Objet : Parc éolien Venterre (3211-120-156)

Objet : Implantation du parc éolien de New Richmond par Air Energy TCI inc.
V/Dossier : 3211-12-156 – N/Dossier : 6712-050-070

PROJET DE PARC ÉOLIEN DE NEW RICHMOND
Avis du ministère des Ressources naturelles et de la Faune (MRNF)

Objet : Parc éolien de New Richmond

Figure 1

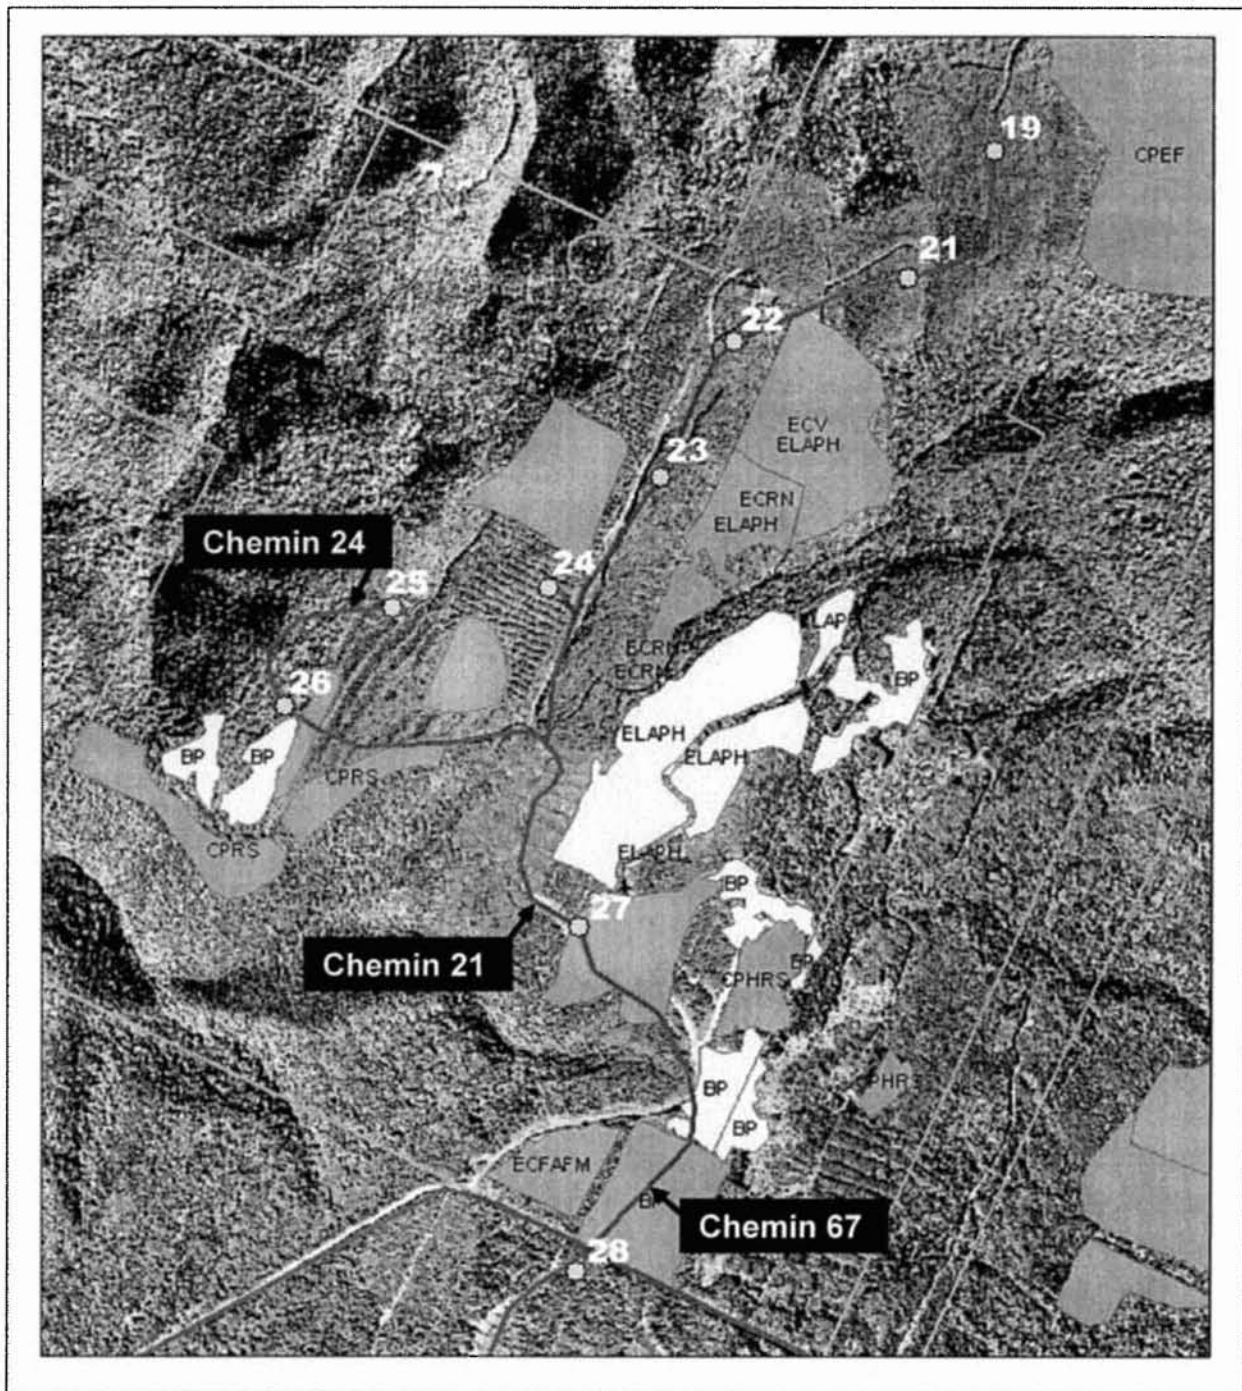
Le promoteur devrait envisager certaines modifications à son projet puisque la localisation des chemins n^{os} 21, 24 et 67 ainsi que des éoliennes 22, 23, 24, 26 et 27 est problématique (voir figure 1) :

- ✓ l'éolienne n^o 22 est située à 90 mètres d'une éclaircie commerciale (ECV) et d'un élagage (ELAPH) réalisé en 2008. Une compensation financière devrait être envisagée pour la destruction des peuplements aménagés;

- ✓ l'éolienne n^o 23 est située à 85 mètres d'une forêt d'expérimentation. Aucune intervention n'est permise dans ce secteur. La localisation de l'éolienne devrait être modifiée;

- ✓ l'éolienne n^o 24 est située à 80 mètres d'une forêt d'expérimentation. Aucune intervention n'est permise dans ce secteur. La localisation de l'éolienne devrait être modifiée;

- ✓ l'éolienne n^o 26 est située à 25 mètres d'un dégagement de plantation réalisé en 2007 (BP) et elle est située à 45 mètres d'une forêt d'expérimentation. Aucune intervention n'est permise dans ce secteur. Il faudrait modifier la localisation de l'éolienne;

- ✓ l'éolienne n^o 27 est située à l'intérieur d'une forêt d'expérimentation. Aucune intervention n'est permise dans ce secteur. Il faudrait modifier la localisation de l'éolienne;

- ✓ un chemin existe à proximité du chemin d'accès n^o 21. Il faudrait favoriser son utilisation, plutôt que de créer un nouveau parcours;
- ✓ le chemin d'accès n^o 24 traverse une forêt d'expérimentation et se trouve à deux mètres d'un dégagement de plantation effectué en 2007. Il faudrait favoriser l'utilisation de l'ancien chemin, car aucune activité n'est autorisée dans cette forêt d'expérimentation;

- ✓ un chemin d'accès existe à proximité du chemin n^o 67 projeté. Il faudrait favoriser son utilisation, sinon une compensation financière sera à prévoir en fonction de la destruction des travaux réalisés en 2008 (dégagement de plantation).
